2024.1.31

1.修复A.VCC

2.删除多余的二极管

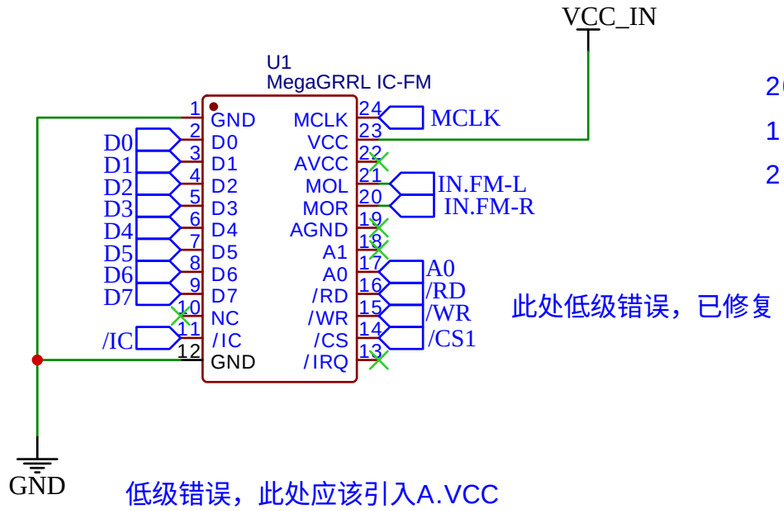
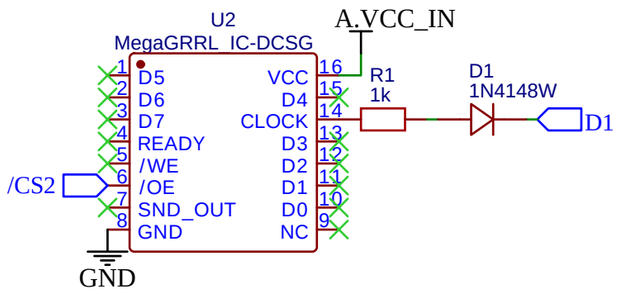
此处低级错误，已修复

低级错误，此处应该引入A.VCC

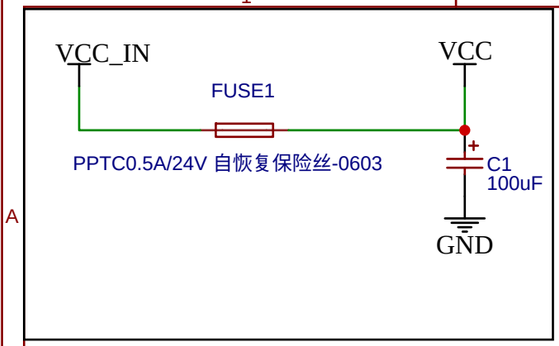
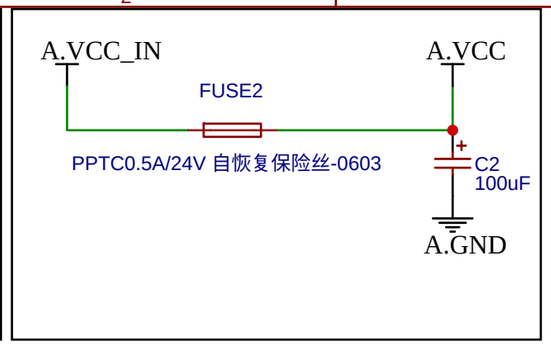
改用NR3015封装便宜

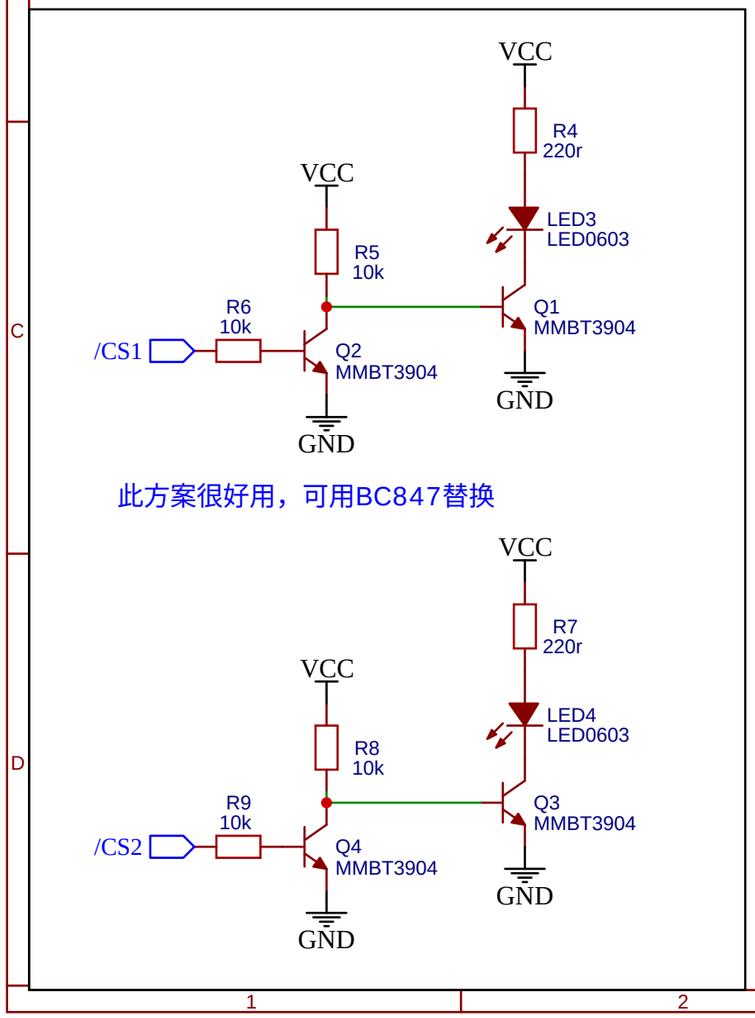
此方案很好用，可用BC847替换

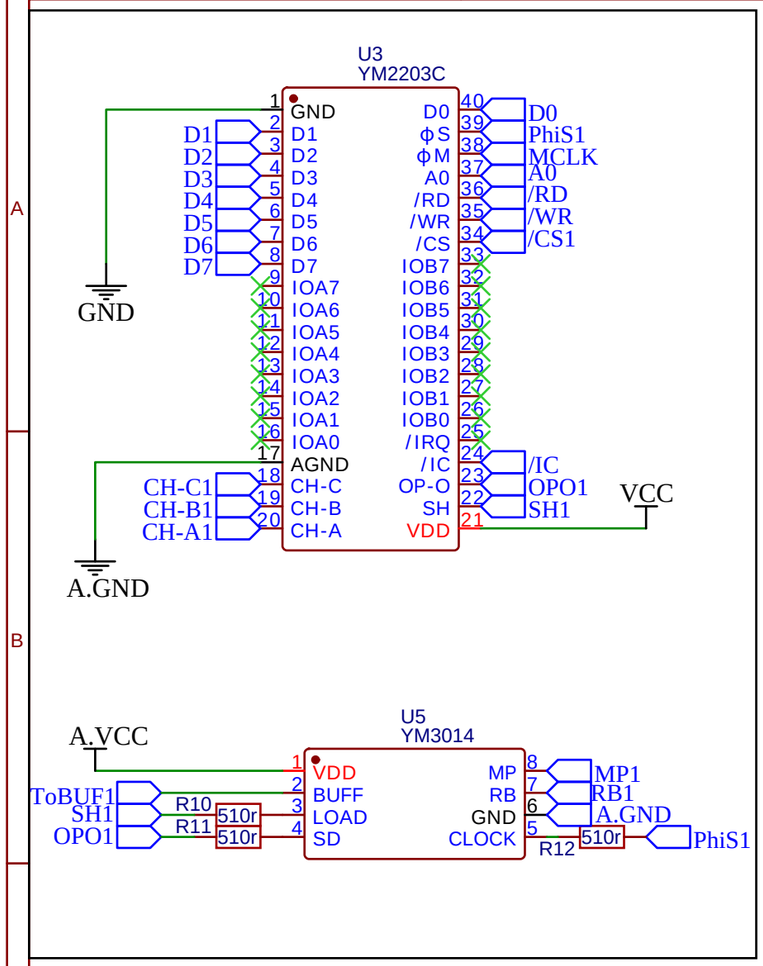
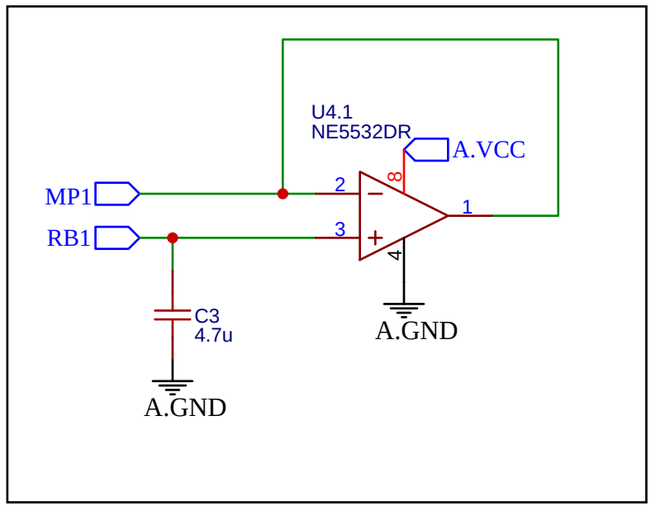
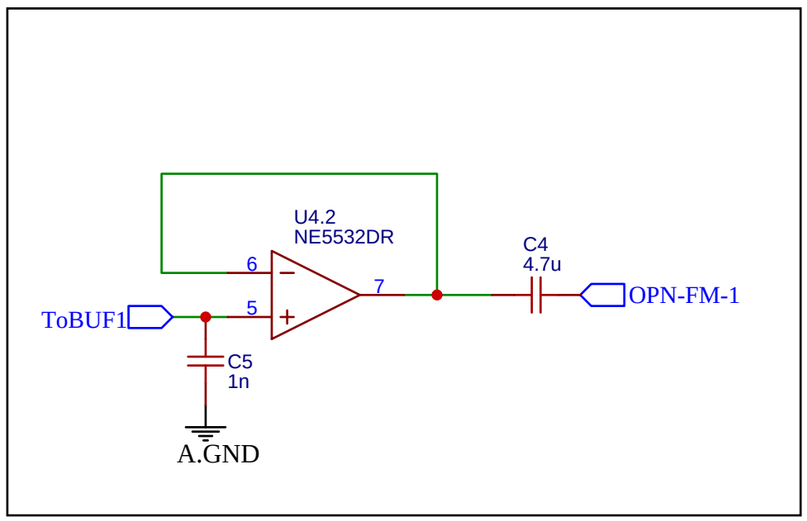
此处可以加电位器当缓冲器

RE2-YM2203也使用电位器进行缓冲

这个开关不连接时会破坏SSG立体声

总结：总体混音方案要抄之前的混音板v0.2，此处过于简化、

FM破音并且音量还小

不知道哪里出问题，数据总线有错误

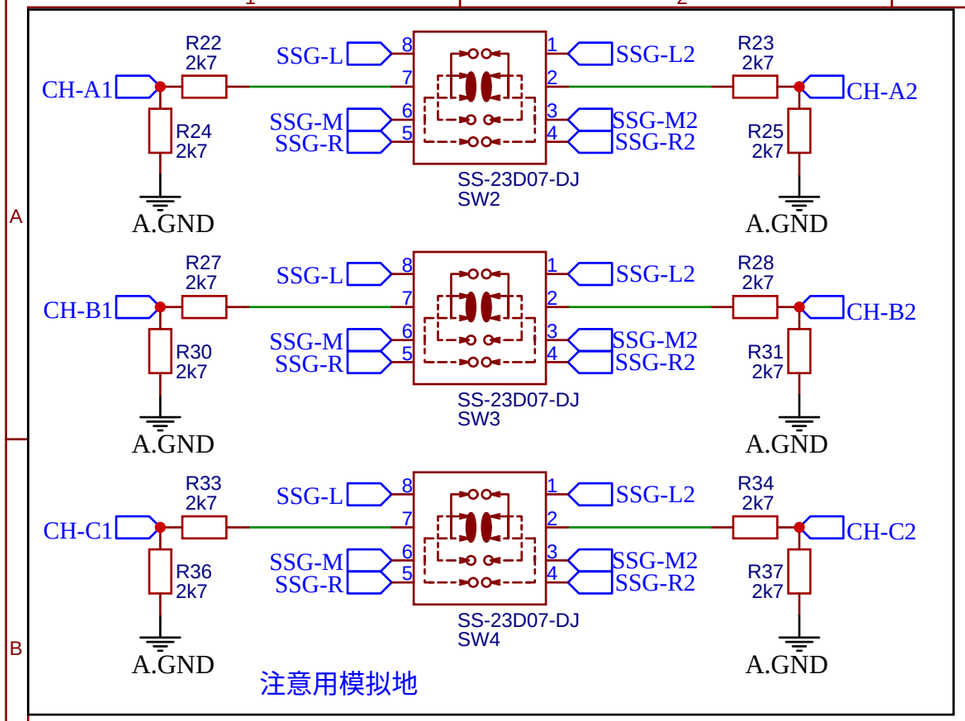
SSG在过下拉电阻之前，禁止接电容

此处参考RC2014-YM2149的黄金比例立体声混音

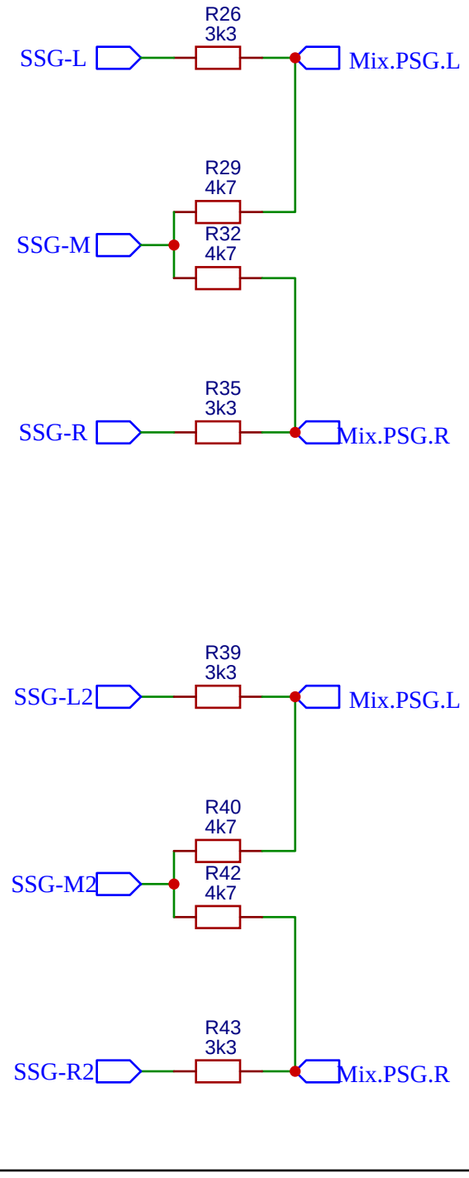
目前中声道声音偏小，可以左右电阻加到3k3

SSG音量小，这里改20k

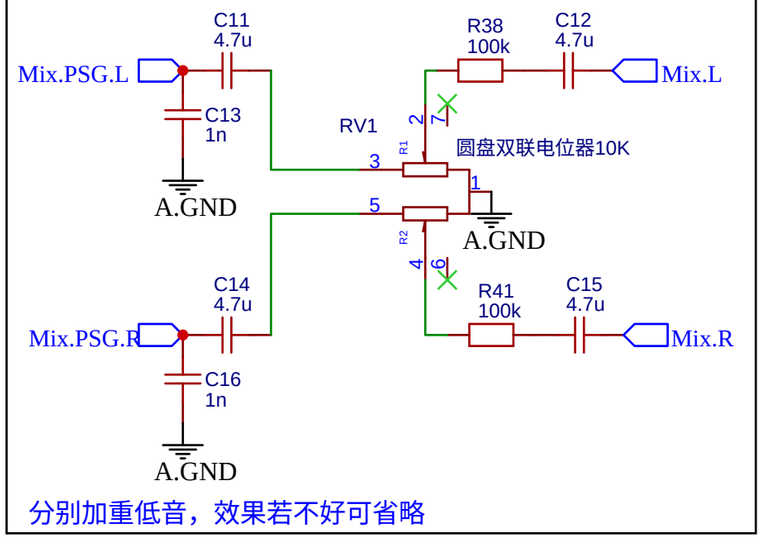
省略一级混音缓冲放大器

分别加重低音，效果若不好可省略

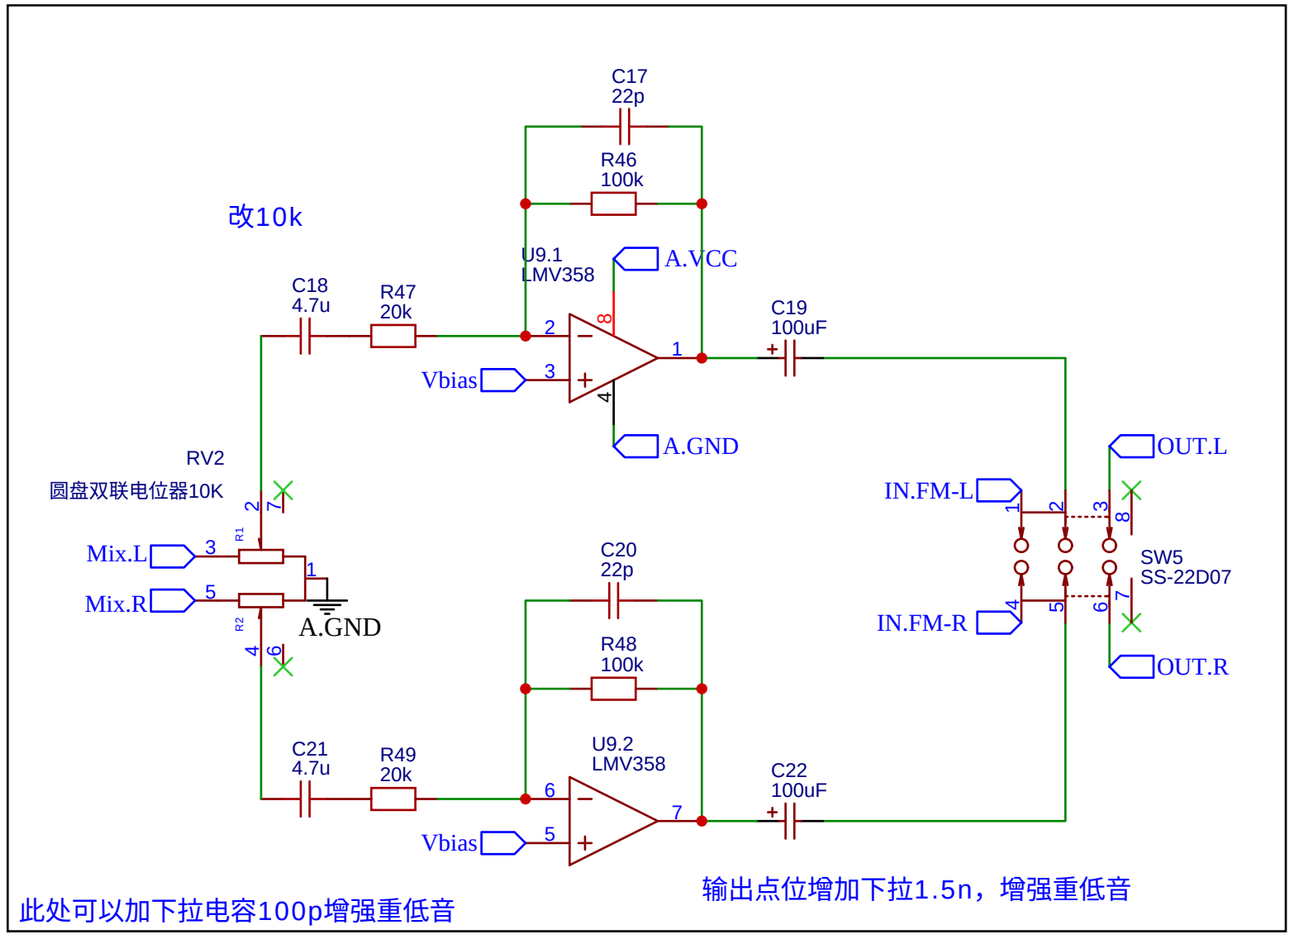
测试下来感觉还是要四运放，但是根据以往视频，发现应该可以精简、
